Avis délibéré
de la Mission régionale d'autorité environnementale
Provence-Alpes-Côte d'Azur

sur le projet de requalification de la haute vallée de la
Séveraisse, à La Chapelle-en-Valgaudemar (05)

N° MRAe
000479/A P - 00490/A P
000491/A P - 000545/A P

Figure 2: Plan de situation de l'opération hydroélectrique – Source : étude d'impact.

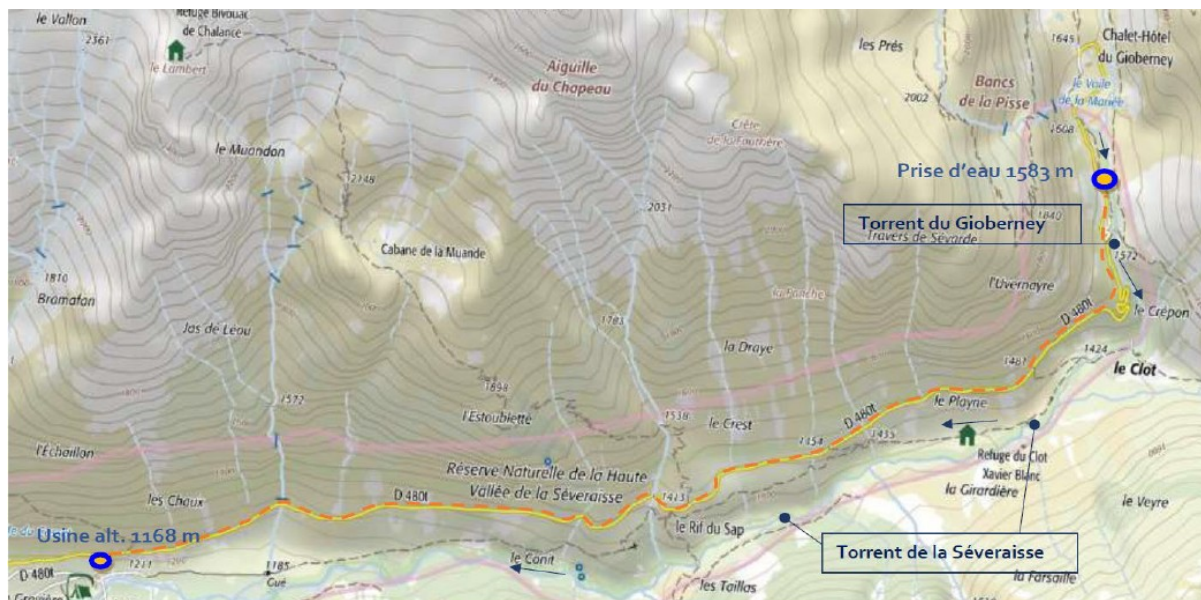
La MRAe relève que le raccordement au réseau électrique national n'est pas précisé dans l'étude alors qu'il est indispensable au fonctionnement de l'usine hydroélectrique et constitutif à ce titre du projet d'aménagement, au sens de l'article L122-1 du Code de l'environnement (CE).

La MRAe recommande d'intégrer, dans le périmètre retenu pour l'analyse des impacts du projet d'ensemble, le raccordement électrique envisagé qui fait partie intégrante du projet et de compléter l'étude d'impact.
